## 改善箇所説明図

窓拭器の作動装置

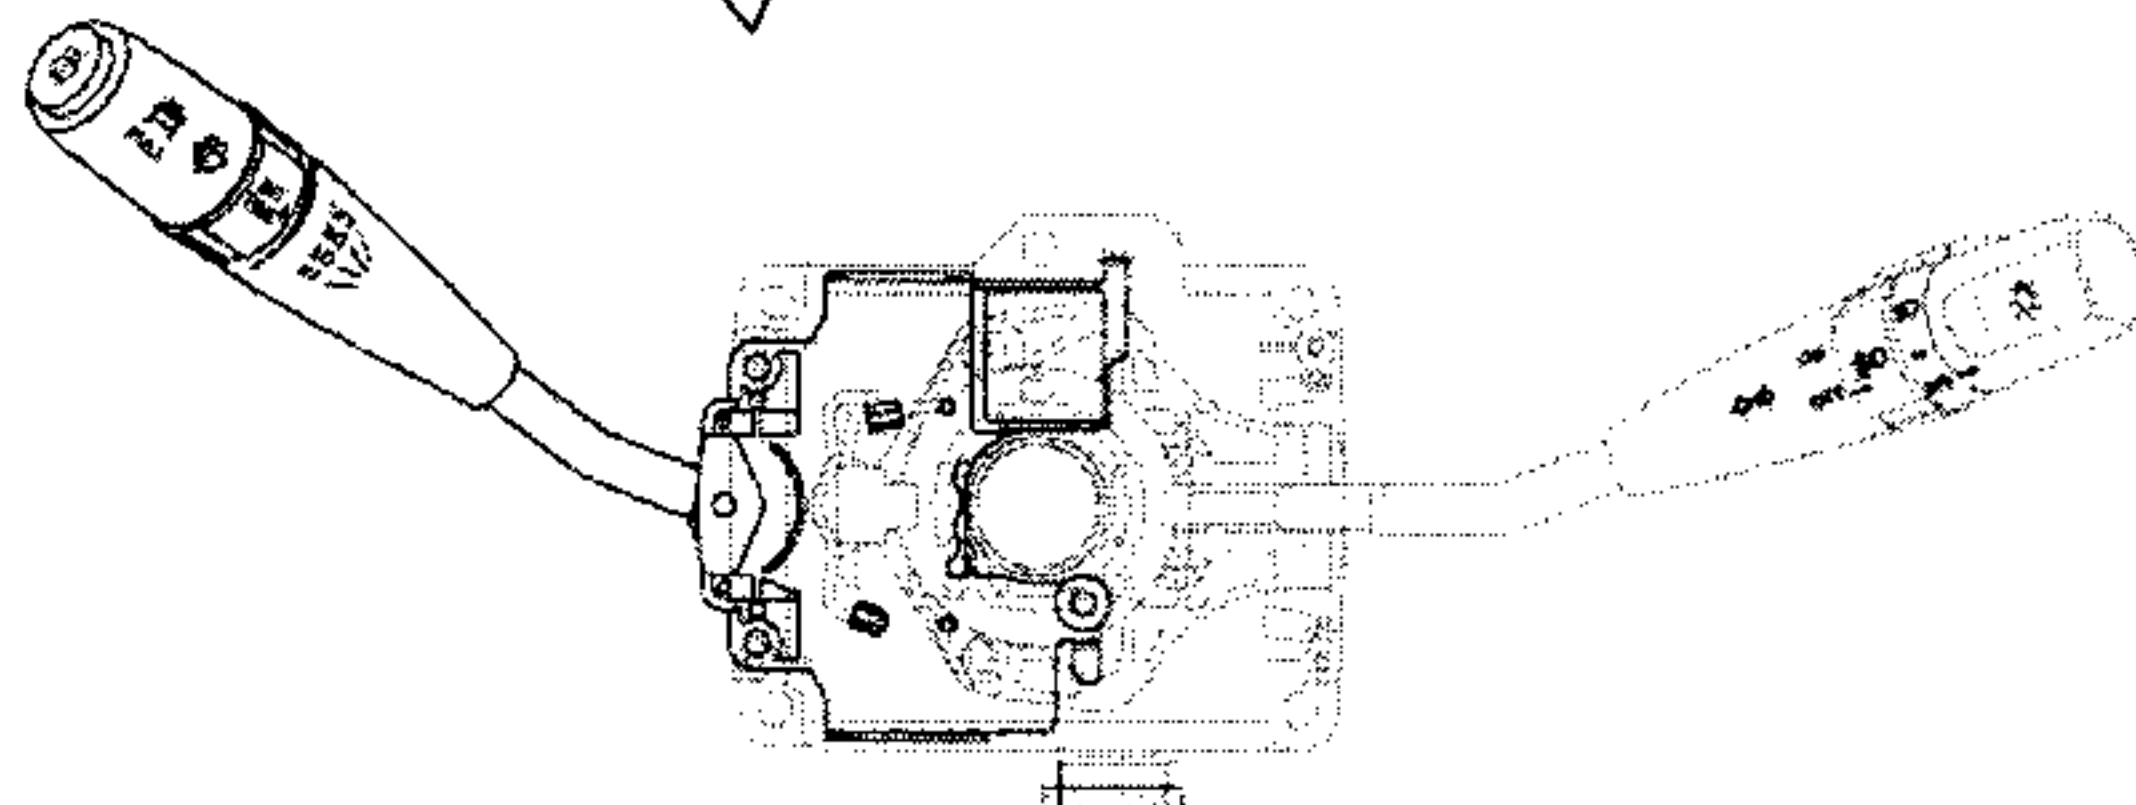
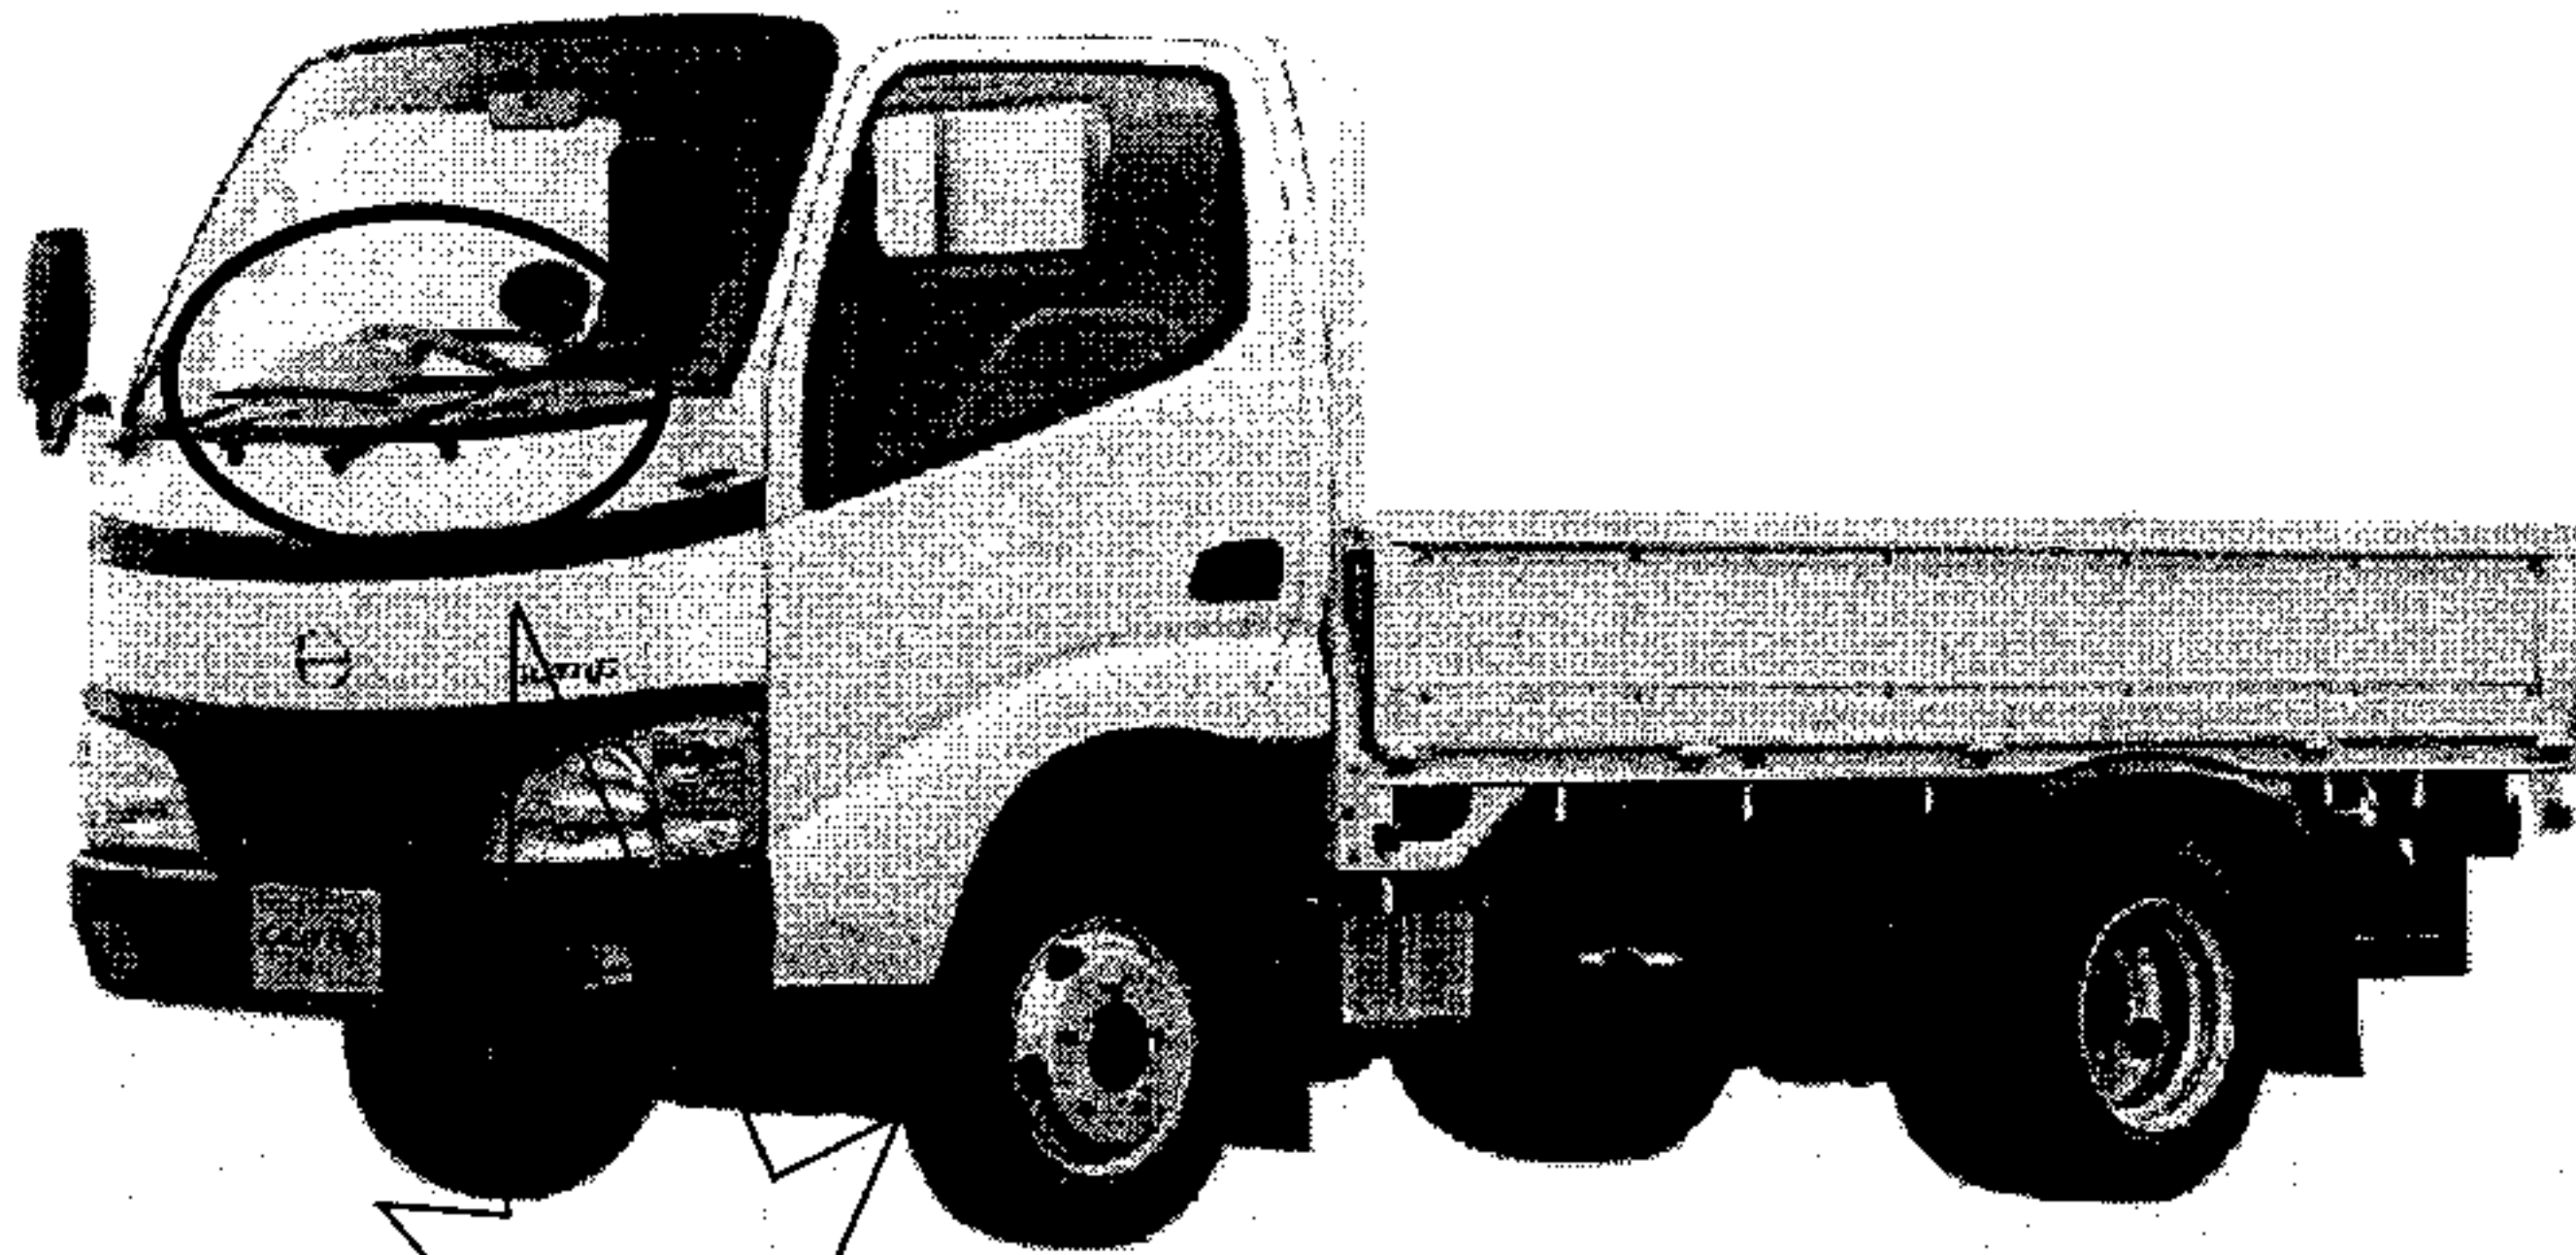
### 基準不適合発生箇所

窓拭器の作動装置に内蔵されている間欠作動用リレーの接点の耐久性が不足しているため、間欠作動での使用を繰り返した場合、接点が摩耗して、その一部が脱落することがある。そのため、脱落した接点が接点間に挟まり短絡して、窓拭器の作動が不能になるとともに、最悪の場合、窓拭器の作動装置が発火するおそれがある。

全車両、窓拭器の作動装置を対策品と交換する。

識別：改善済車両には車台番号打刻位置の上側に黄色ペイントを塗布する。
